FEDERACION SKATE CHILE

PRE PROPUESTA INTERVENCION SKATEPARK PEÑALOEN

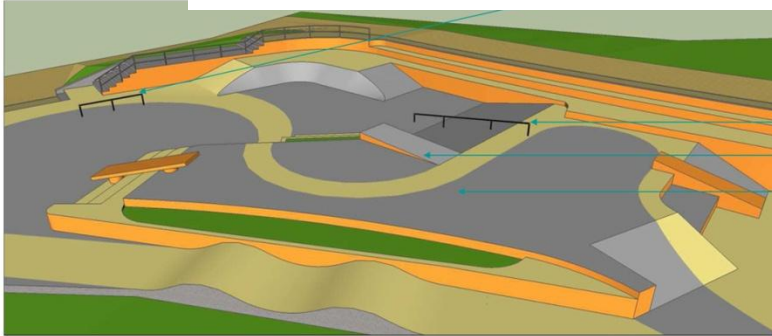
1. EN ESTA LAMINA TENEMOS UN CAMBIO EN LA ELEVACION DE PLANO DE LA ESQUINA SUPERIOR INTEGRAMOS UNA ESQUINA DE PIRAMIDE, Y LA CORRIMOS MAS HACIA LA REJA TAMBIEN ELIMINAMOS LA BARANADA Y ELIMINAMOS EL MURO EN BAJADA QUE MOLESTA PARA LA CIRCULACION DEL SKATEPARK, LO REEMPLAZAMOS POR UN PLANO INCLINADO

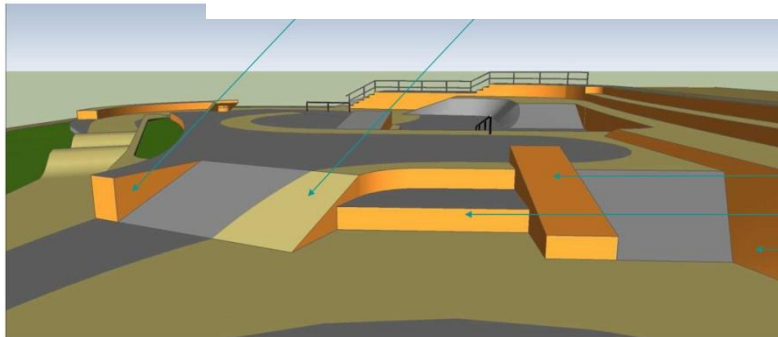
2. EN ESTA LAMINA MOSTRAMOS MEJOR EL REMPLAZO DE UN PLANO INCLINADO POR LA BASE EN BAJADA QUE QUEDO DIMINUTA

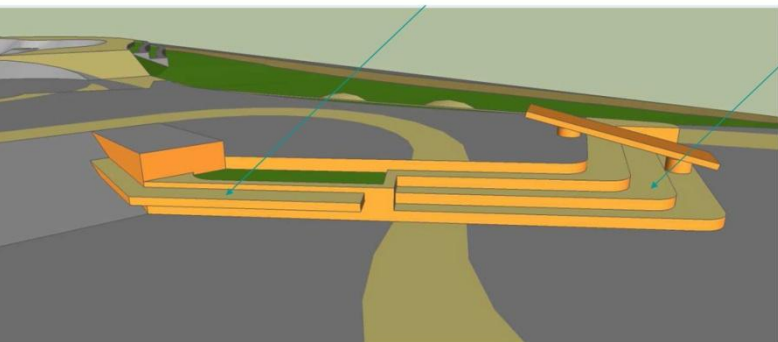
3. AQUÍ PODEMOS VER QUE TODA LA ESCALERA QUE TIENE UNOS ESACLONES SUPESTAMENTE PARA DESLIZA, LO ELIMINAMOS YA QUE ES UNA ZONA DONDE SE CIRCULA YA QUE VIENES DESDE UN PLANO INCLINADO Y NO PUEDE HABER MUROS DE PISO, LO CAMBIAMOS POR UN BANKS PLANO INCLINADO.

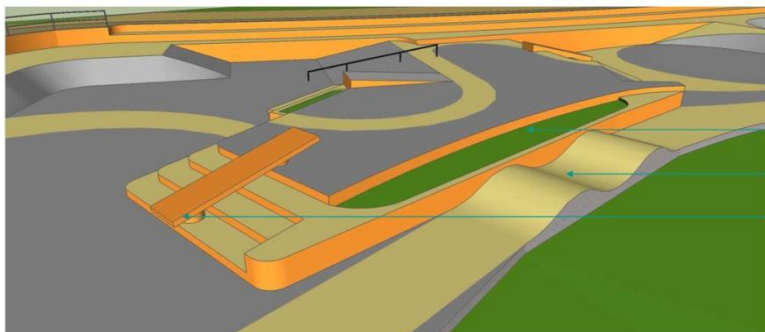
4. AQUÍ CORREMOS LA BANCA QUE ESTA SOBRE LA ESCALERA PARA QUE QUEDE ESPACIO PARA SALTAR LA ESCALA.
